## 桃園縣政府工務局 函

主旨：檢送102年1月30日召開桃園縣政府工務局102年度第1次法規  
執行疑義研討會會議紀錄，請 查照。

# 桃園縣政府工務局建築法規疑義研討會 會議紀錄

一、案由：研商『桃園縣建造執照預審作業手冊(101.3.30)』條文，是否有不合理或滯礙難行之處，提請討論。

# 附件一-1

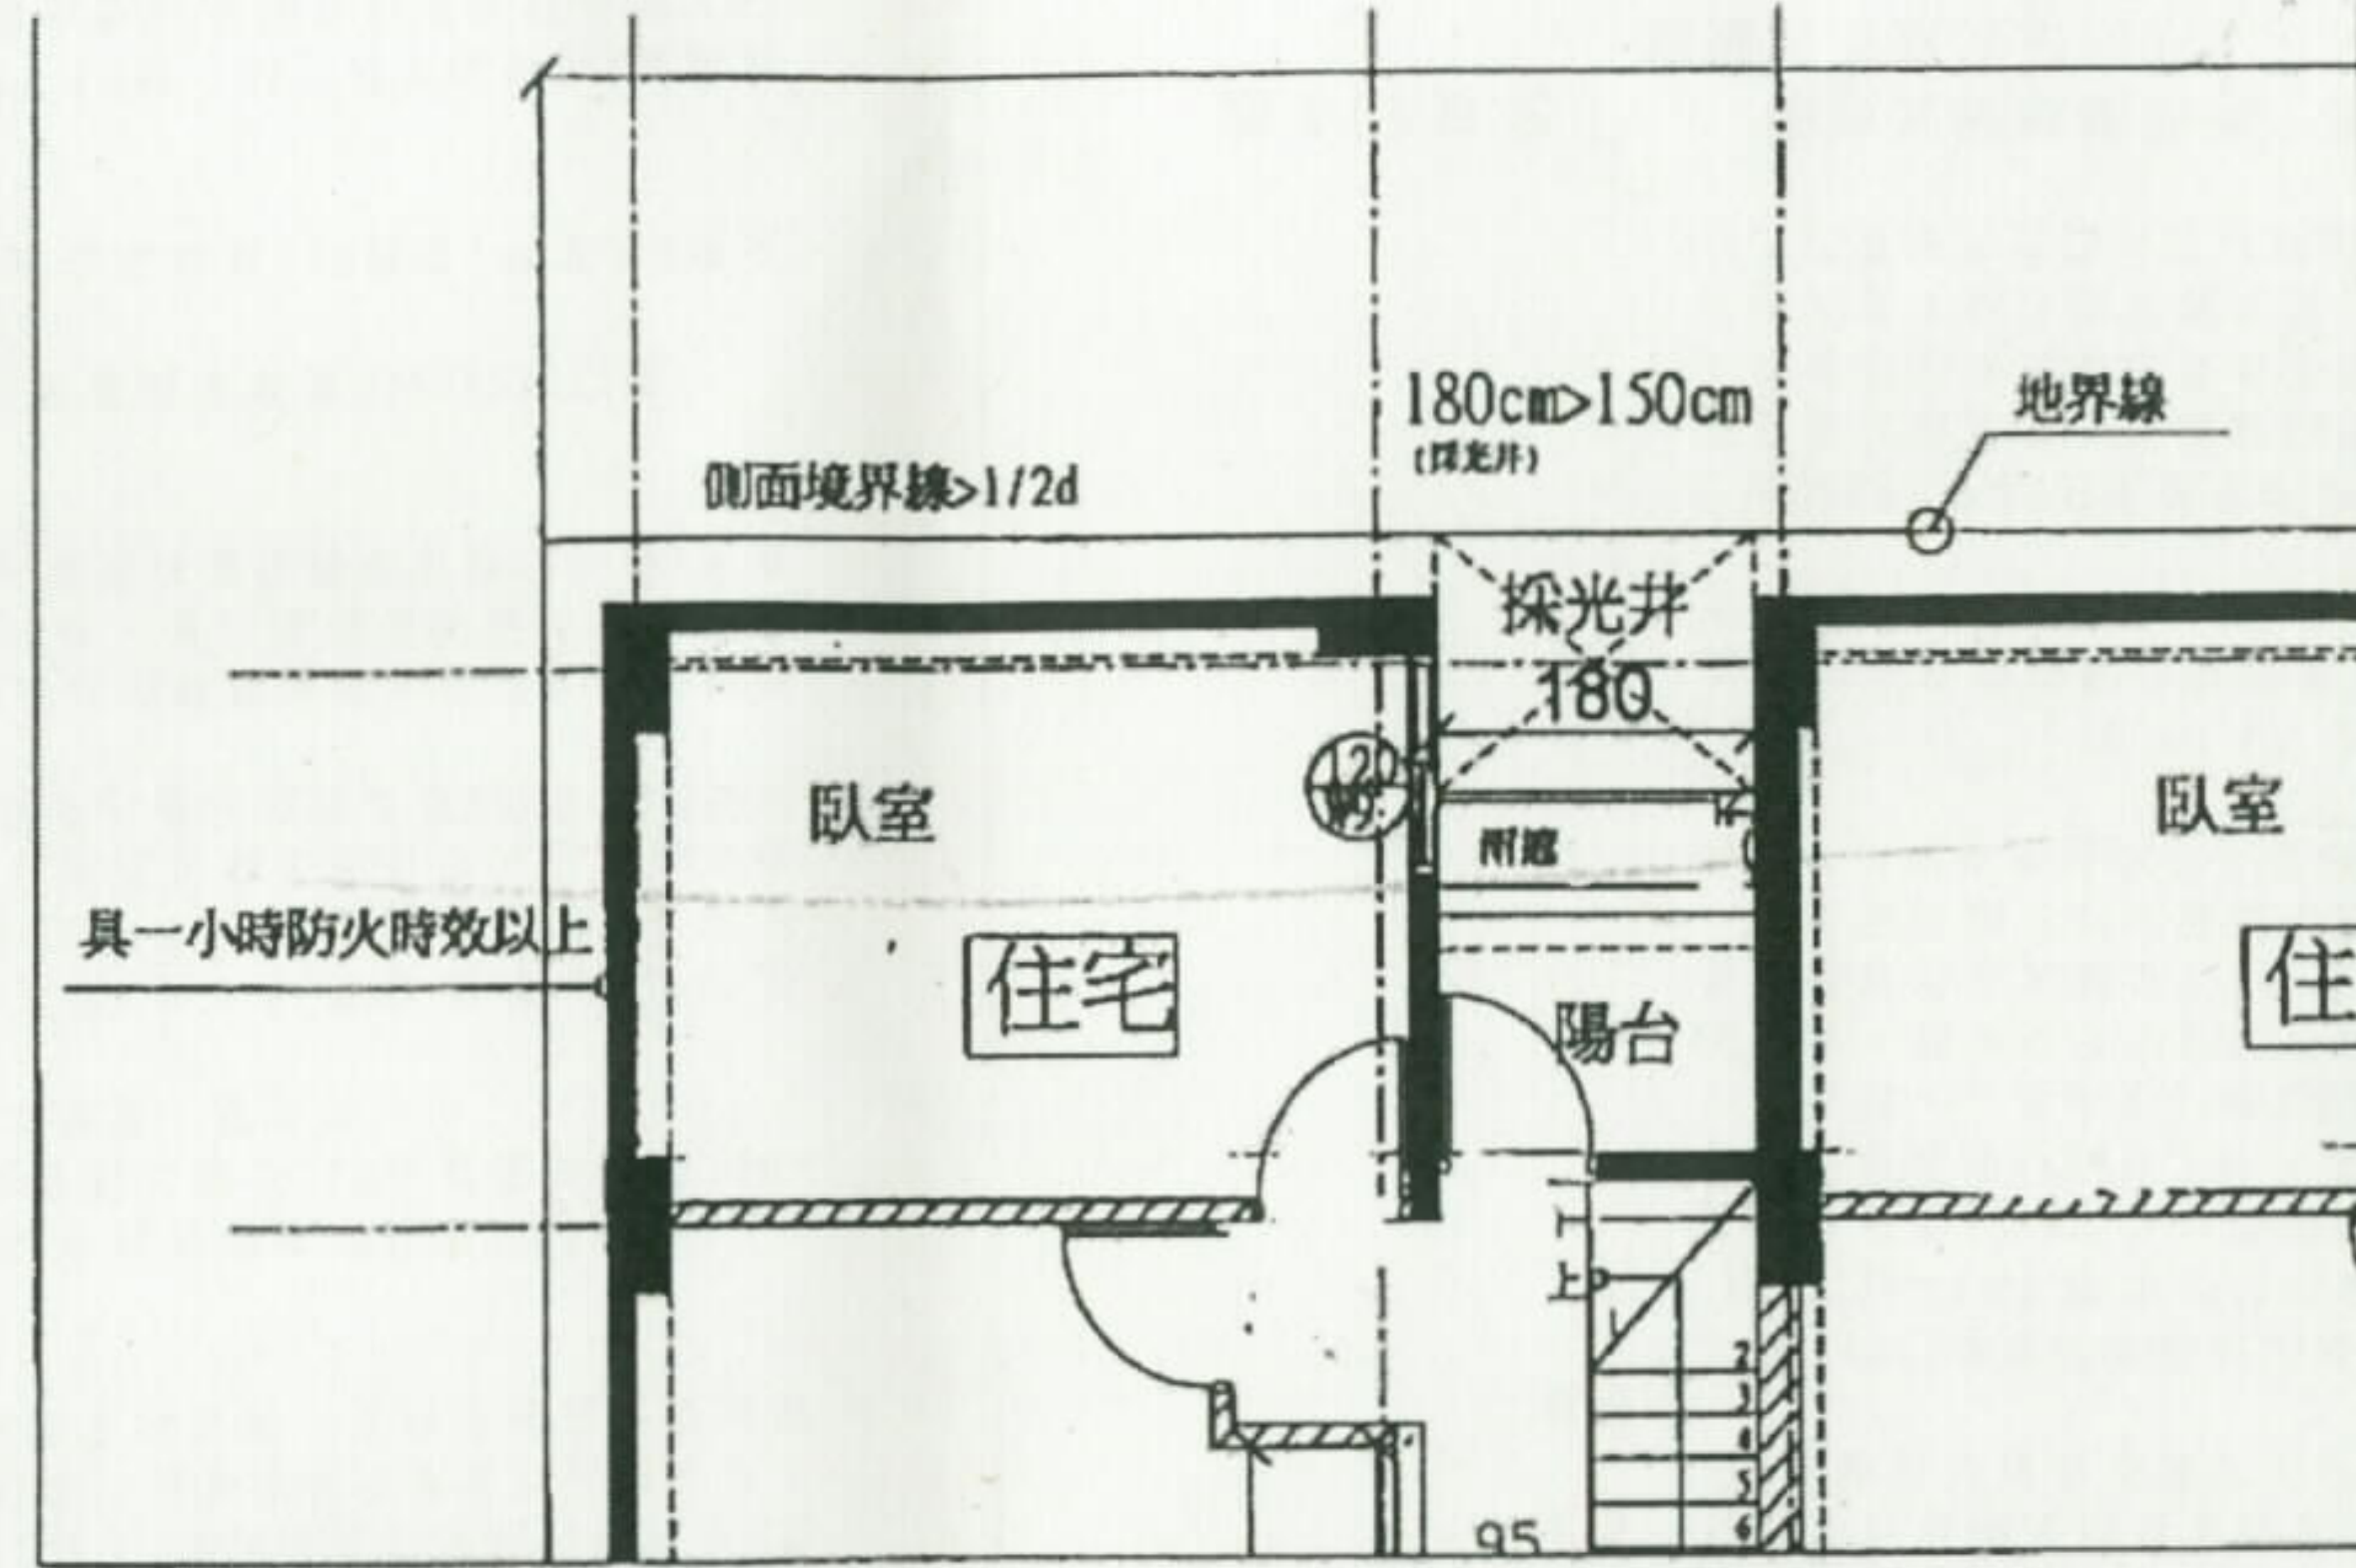
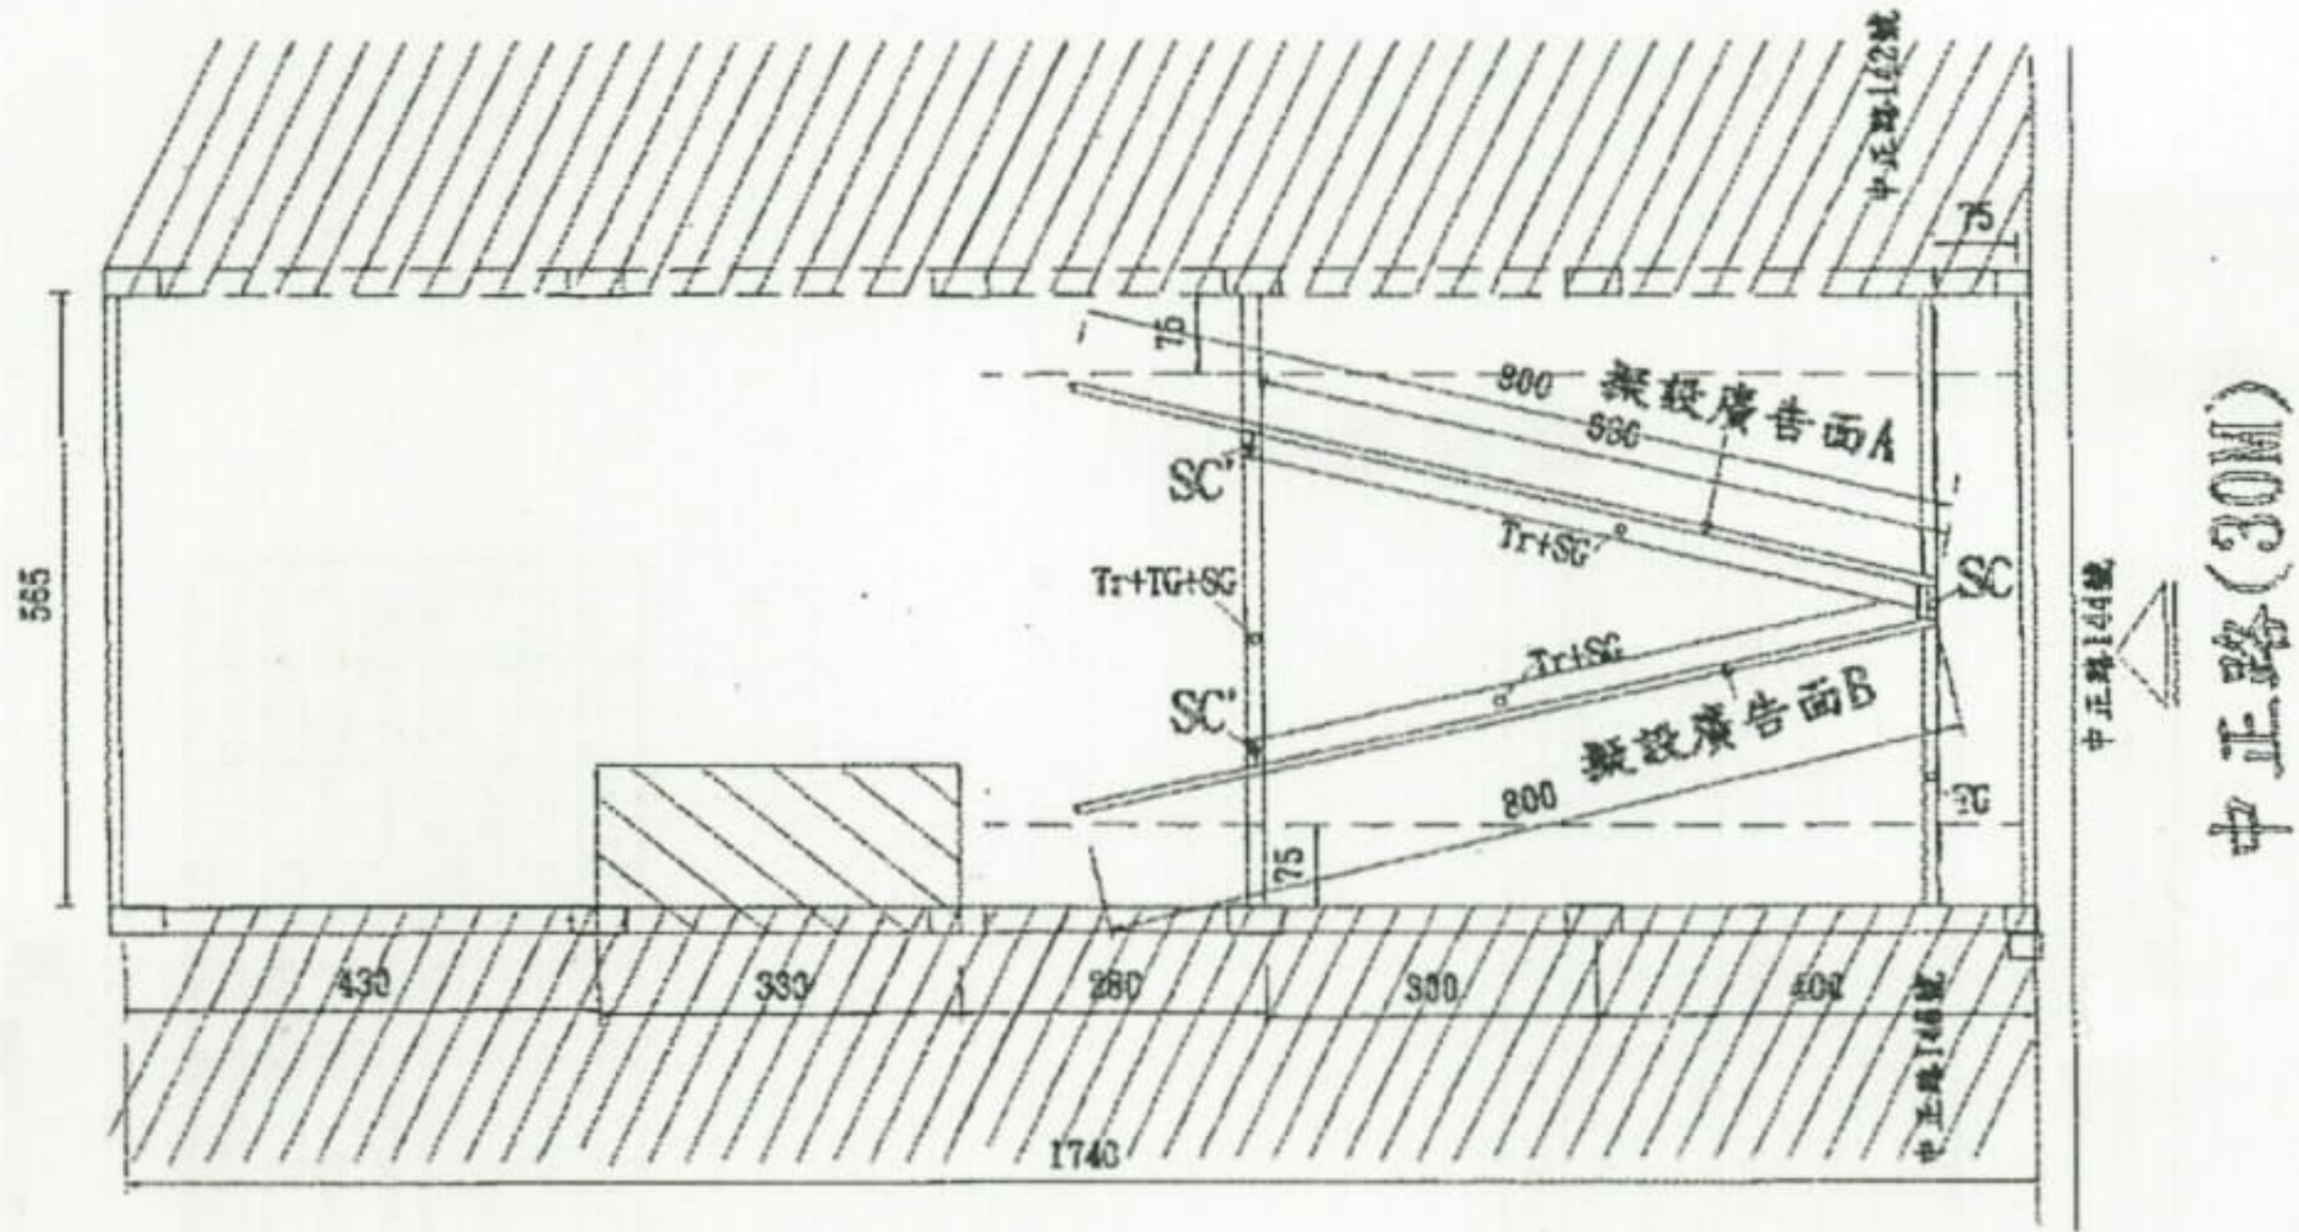
二、案由：有關建築技術規則建築設計施工編第 110 條補充圖例 110- (6) 疑義乙案 (提案人：吳享隆建築師)

主旨：有關建築技術規則建築設計施工編第 110 條補充圖例 110-(6)疑義乙案，如說明，請查照。

說明：原圖 110-(6)系指建築物緊鄰境界線興建時，正面之外牆距側面外牆  $1/2d$  以上始得設置開口。至如建築物側面外牆已自境界線退縮  $1/2d$  以上時，其正面開口設置得不受圖 110-(6)之限制。  
建築物側面外牆(或分戶牆)突出正面/背面外牆 50cm 以上，或分戶牆與正面/背面之外牆交接處  $d$  達 90cm 以上，或正面/背面之外牆至距離側面外牆  $1/2d$  以上始設開口者，開設於正面/背面外牆之門窗防火性能得不受與側面境界線距離之限制。

建議：通過，依建築技術規則第 110 條補充圖例 110- (6)，非朝向鄰地境界線之開窗依規定留設  $1/2d$  檢討辦理。

決議：再研議。

廣告物屋頂結構平面圖S=1:100

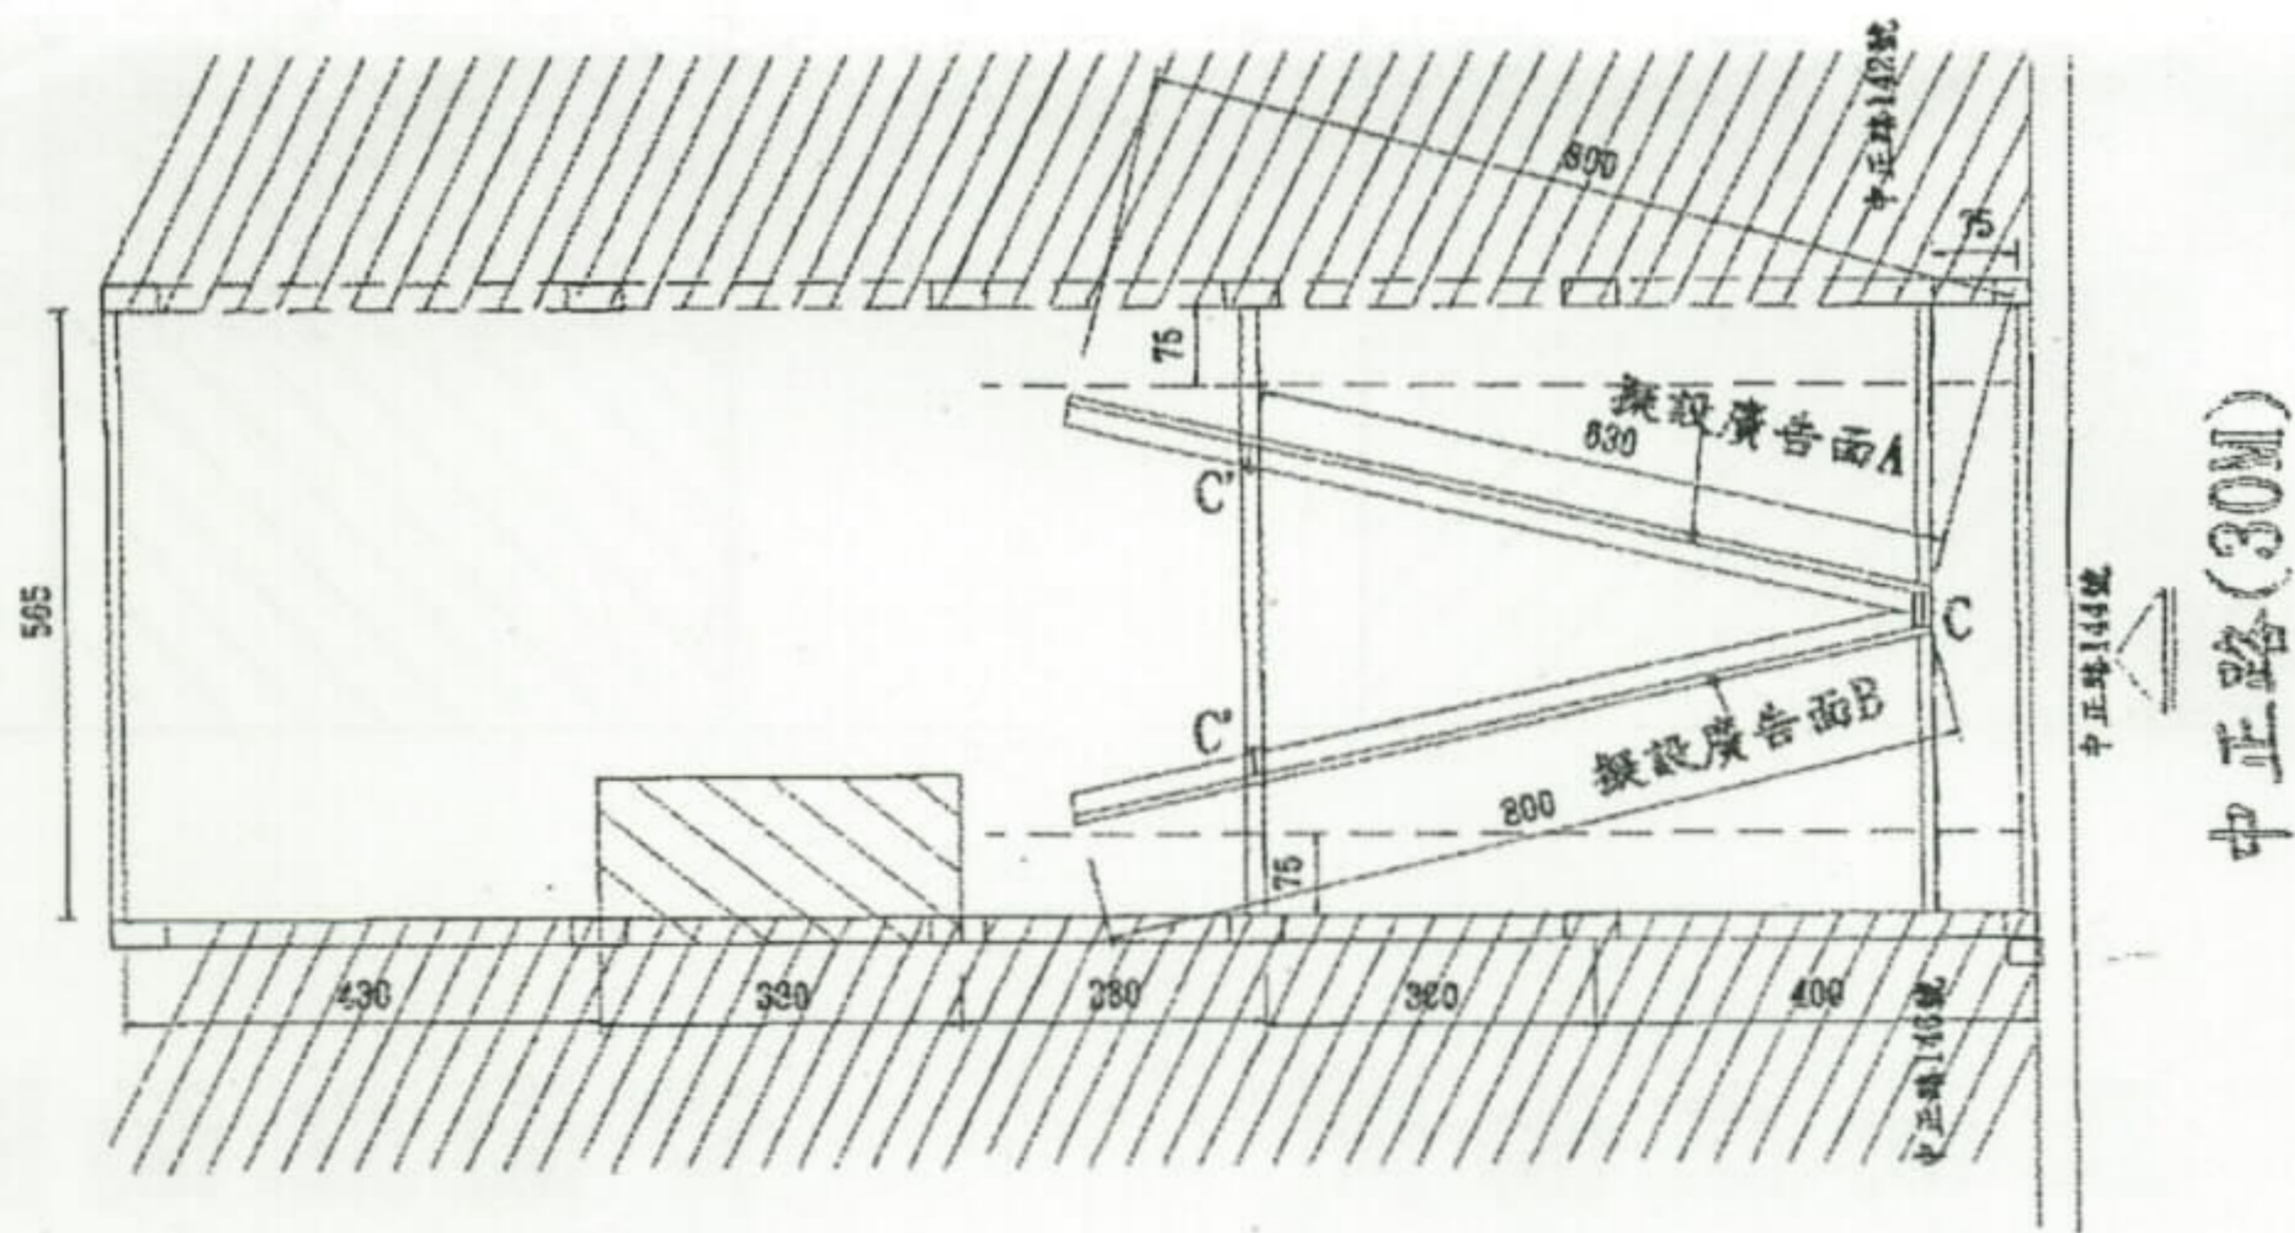
四、案由：有關屋頂廣告物，其廣告面應退縮 75 公分(建管課已有圖例)但在屋頂面為求屋面防水及滲漏水之關係通常於屋面放 H 型鋼至女兒牆兩側(以往均如此)固定，然後於上立 H 型鋼柱。如今主辦人要求退縮 75 公分處須淨空將使屋面因廣告物受損將易發生滲漏水現象，請准予依往例辦理(即結構梁 H 型鋼水平置於屋面不受 75 公分之限制延伸至女兒牆側然後於上立 H 型鋼柱。而廣告面均退縮 75 公分符合自治條例規定。(提案人：富榮建築師事務所)

決議：桃園縣廣告物管理自治條例已有規定，請依其規定辦理。
